DOA EASA.21J.530 EBH Teil III	**Arbeitsanweisung Nr. 1 zur Revision 1 der TM1000-35**

Gegenstand : Einbau Schäkel als Bremsschlauchführung

Betroffen Muster: DG-1000
Baureihe: DG-1000M

Skizze 1

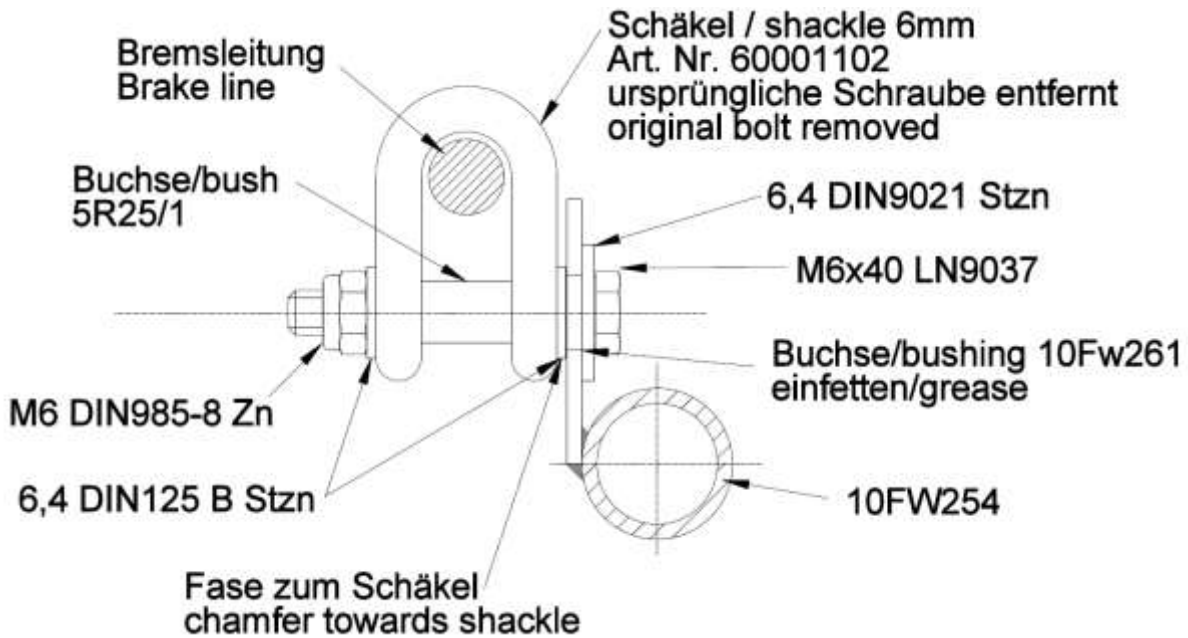
Fahrwerk ausfahren. Die Ringschraube mit der Mutter M10 entfernen und durch einen Schäkel ersetzen, siehe Skizze 1:

Nach dem Einbau kontrollieren ob der Schäkel sich frei drehen lässt. Dann Fahrwerk vollständig ausfahren, einfahren und einmal das Fahrwerk über das Notausfahrsystem ausfahren. Während des Fahrens des Fahrwerks auf die richtige Lage des Bremsschlauches achten.
Wichtiger Hinweis: Ein abgeknickter Bremsschlauch muss ersetzt werden.
